改善箇所説明図

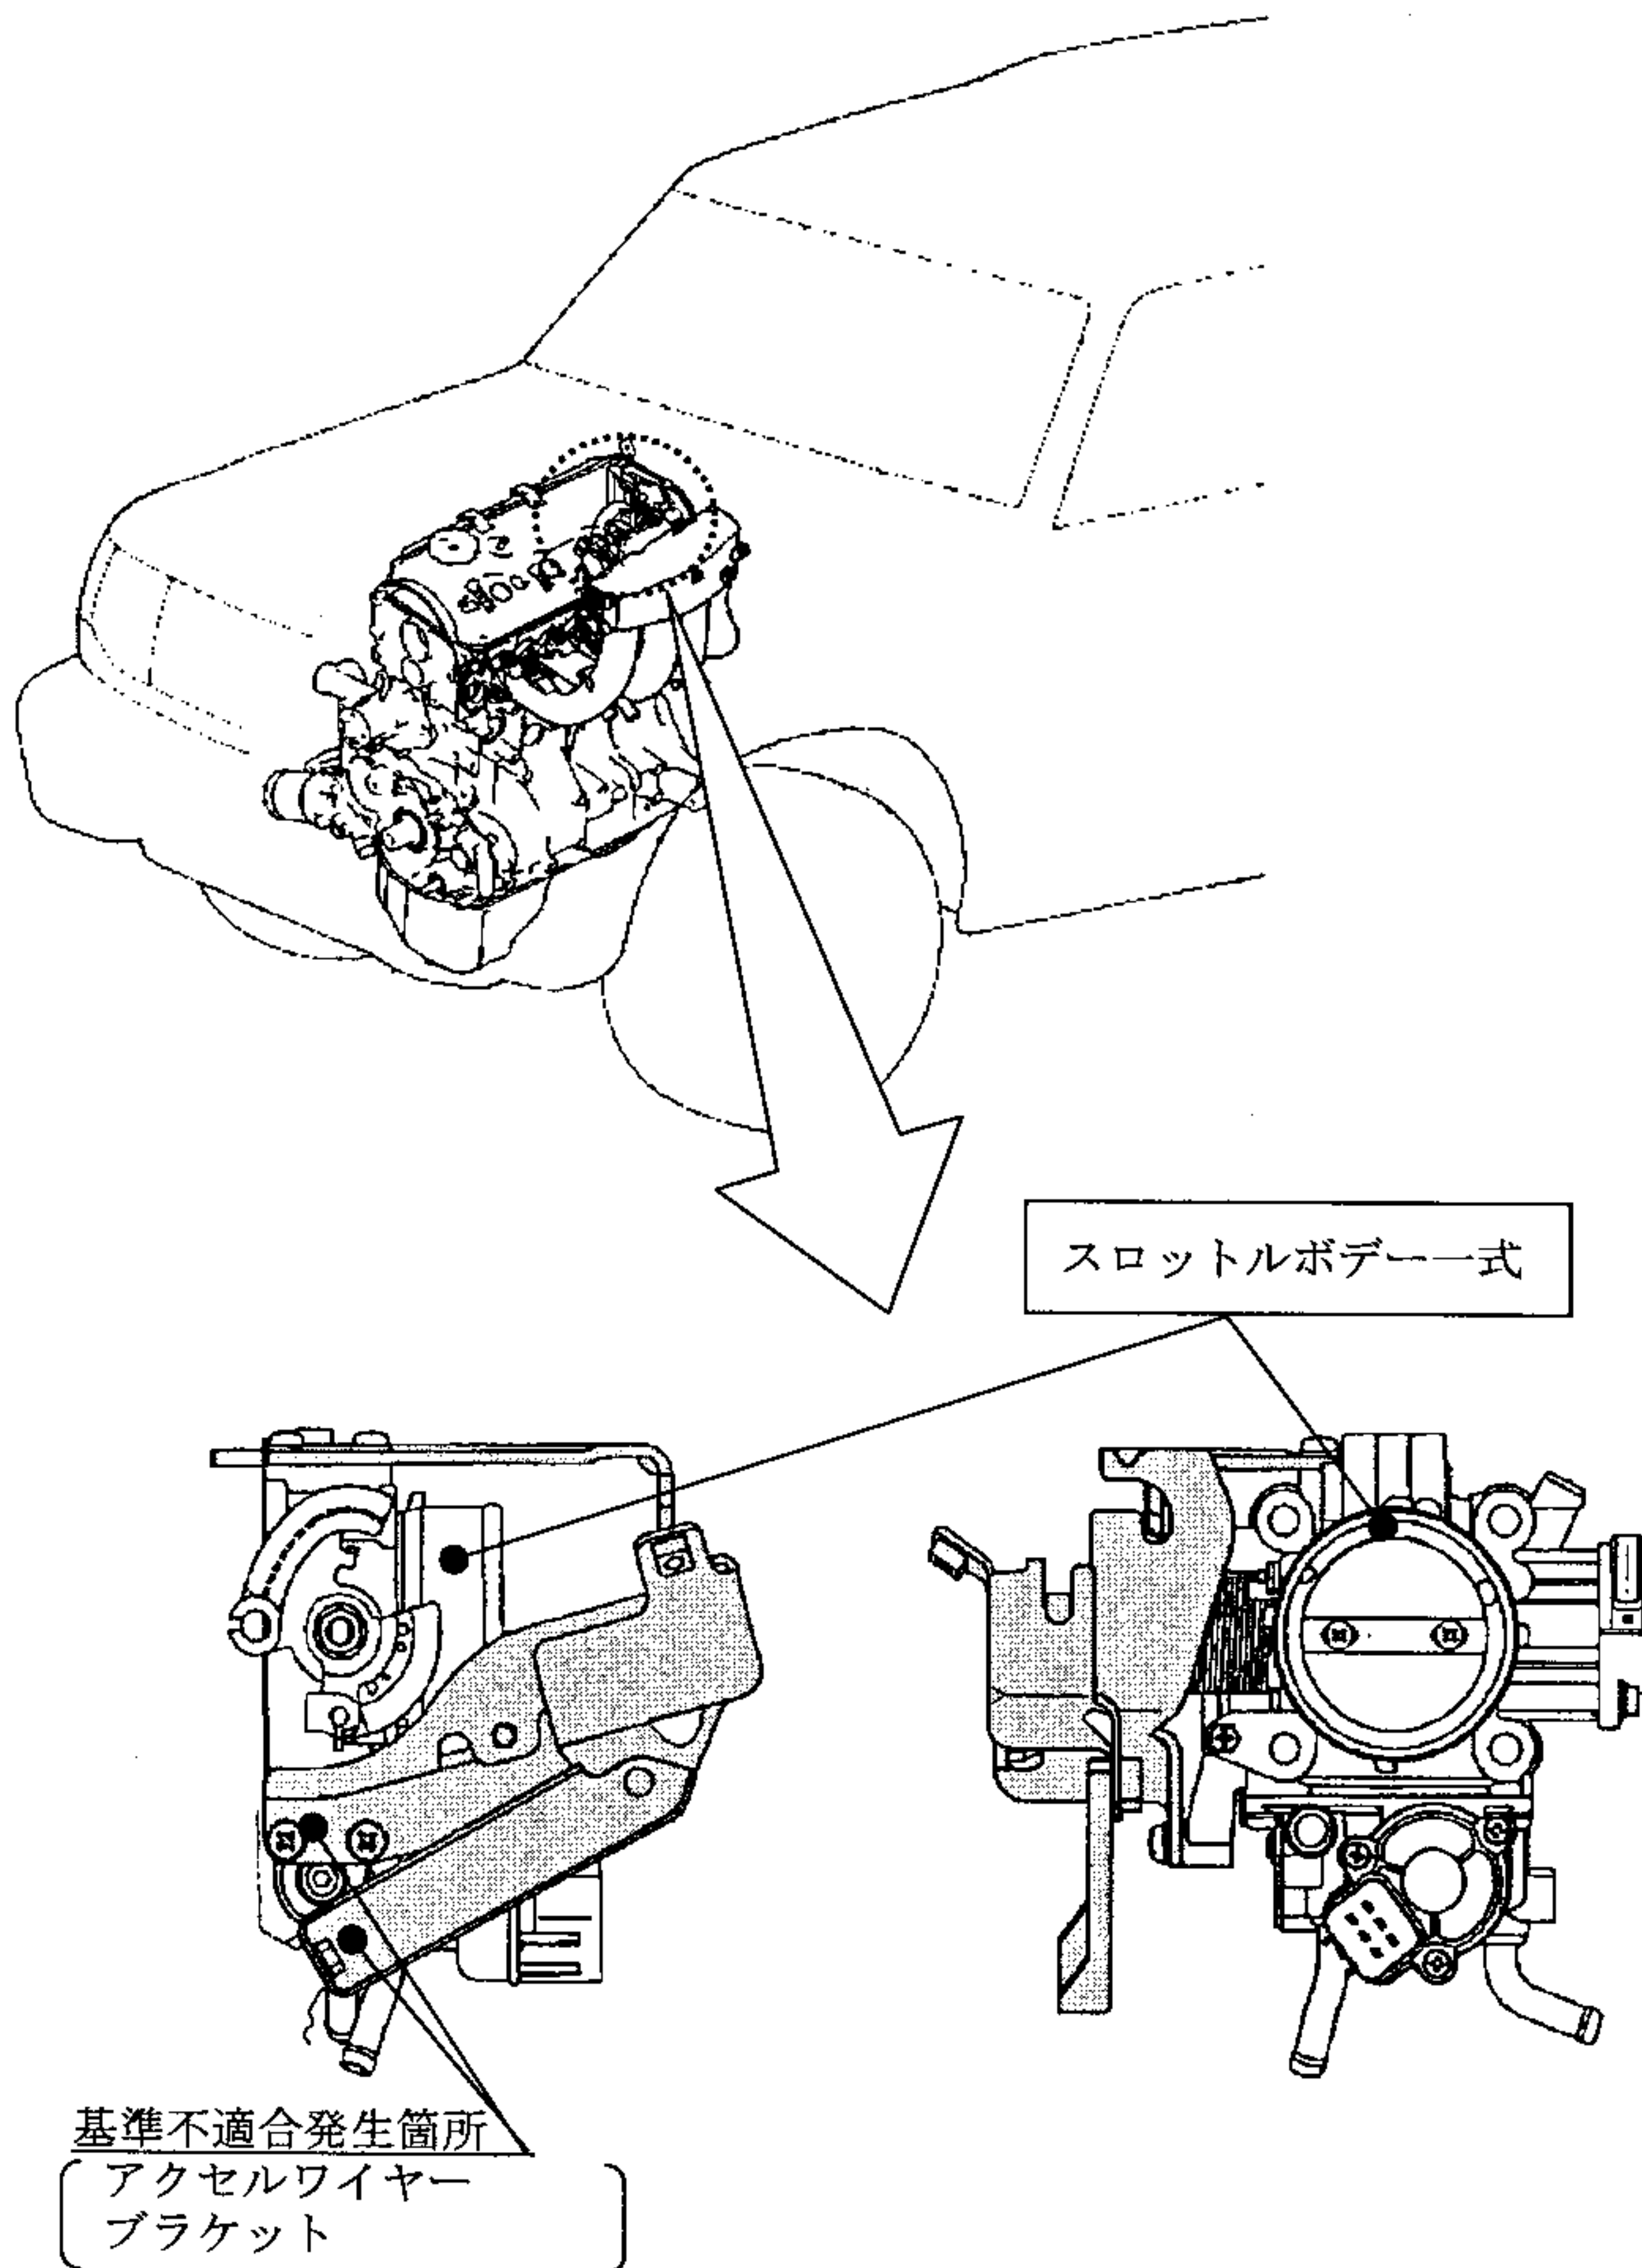
スロットルボデーの構成部品であるアクセルワイヤーブラケットの強度が不足しているため、エンジンを特定の高回転で連続運転した場合、共振によって当該ブラケットに過大な応力が発生することがある。そのため、当該ブラケットに亀裂が発生し、最悪の場合、当該ブラケットが折損し、アクセルケーブルの保持ができず、アクセル操作ができなくなるおそれがある。

全車両、スロットルボデーを点検し、未対策品が装着されているものはスロットルボデー一式を対策品と交換する。

識別：アクセルワイヤーブラケット上面に白または黄色のペイントを塗布する。
